Projet de transformation de la Gare du Nord à Paris Xème
Enquête Publique préalable à la délivrance du Permis de Construire sur le projet « Paris Gare du Nord 2024 »

Avis de la Ville de Paris

Principe de séparation des accès aux quais de la gare de surface² :

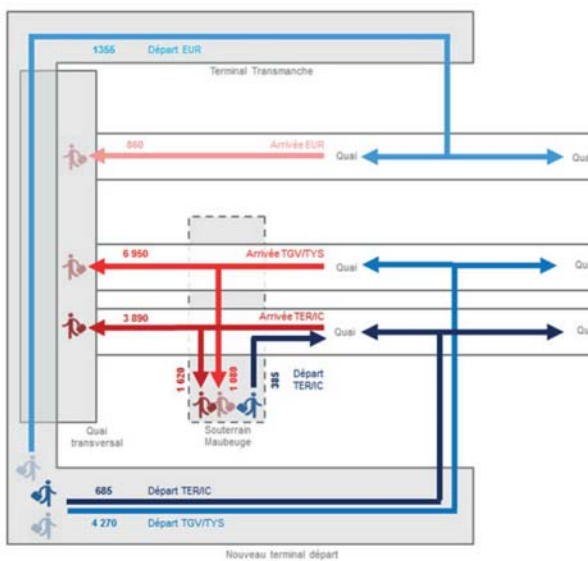
Avec l'aménagement projeté, les usagers des Eurostar, TGV, Thalys devront obligatoirement prendre les passerelles depuis le terminal Départs en N01 (R+1) pour accéder aux voies alors même que la majorité des voyageurs proviennent des espaces souterrains du métro et du RER.

Pour les TER/Intercités/Transilien, deux accès sont possibles : passerelles et souterrain Maubeuge. Mais l'accès direct à rez-de-chaussée depuis le quai transversal est supprimé.

A la descente des trains, les voyageurs pourront emprunter soit le quai transversal, soit le souterrain Maubeuge, hormis pour les passagers de l'Eurostar qui ne pourront sortir que par le quai transversal.

Contrairement à ce qui est recherché, les accès et les cheminements vers et depuis les trains Grands Lignes et trains de surface ne seront pas facilités par ce schéma.

Dans les faits, le projet déplacera les problèmes de congestion - notamment aux sorties vers le souterrain Maubeuge sur le quai transversal et sur les passerelles au droit des accès vers les quais - sans les résoudre. En particulier, le mode d'exploitation des passerelles (dédiées par type de trafic cf. schéma supra) est très calibrant et reproduira ces phénomènes⁵.

Le postulat visant à séparer les flux Départs et Arrivées devra être abandonné.

Il ne résout pas les congestions de la gare souterraine et déplace ou recrée des zones de congestion dans la gare de surface, au prix d'un allongement et une complexification des parcours des voyageurs inacceptable pour certains. Les voyageurs doivent pouvoir continuer à accéder aux voies par l'ensemble des accès existants (quai transversal, souterrain Maubeuge) sans nécessairement passer par le niveau N01 (R+1).

Niveau N00 le matin: l'évacuation des quais Transilien toujours dégradée

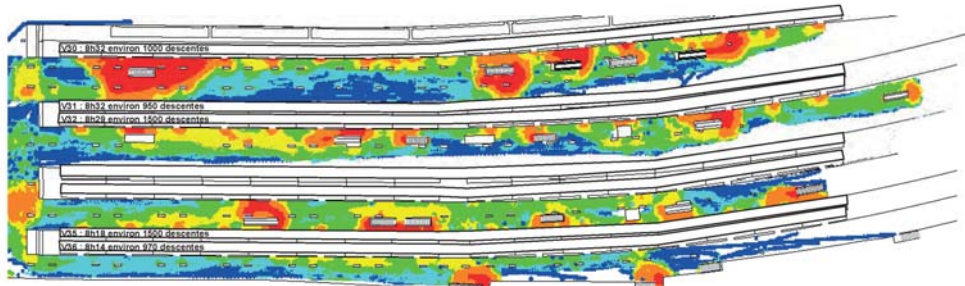
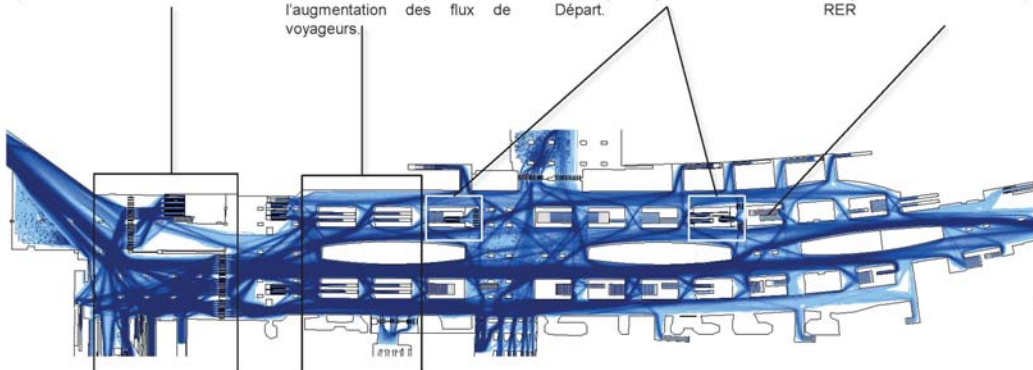
De fortes congestions et des temps d'attente importants apparaissent au niveau de ces accès, notamment lorsque ceux-ci sont isolés (voies 30 et 31). L'attente dépasse le critère des 2 minutes fixée par la directive OP 3008 sur le quai des voies 30-31 et frôle les 2 minutes sur les quais des voies 34-35 et voie 36. Le report sur les autres trémies est limité.

Les deux emprises des escaliers mécaniques express (S02 > N01) sur le quai des voies 32/33 constituent des obstacles et freinent la circulation des voyageurs notamment pour les arrivées voie 32. La largeur minimum de passage entre le quai voie 32 et l'obstacle le plus au Sud est de 1,85 m, ce qui ralentit les voyageurs descendants se dirigeant vers le quai transversal. Une largeur plus importante au droit de l'obstacle permettrait de faciliter la circulation des voyageurs.
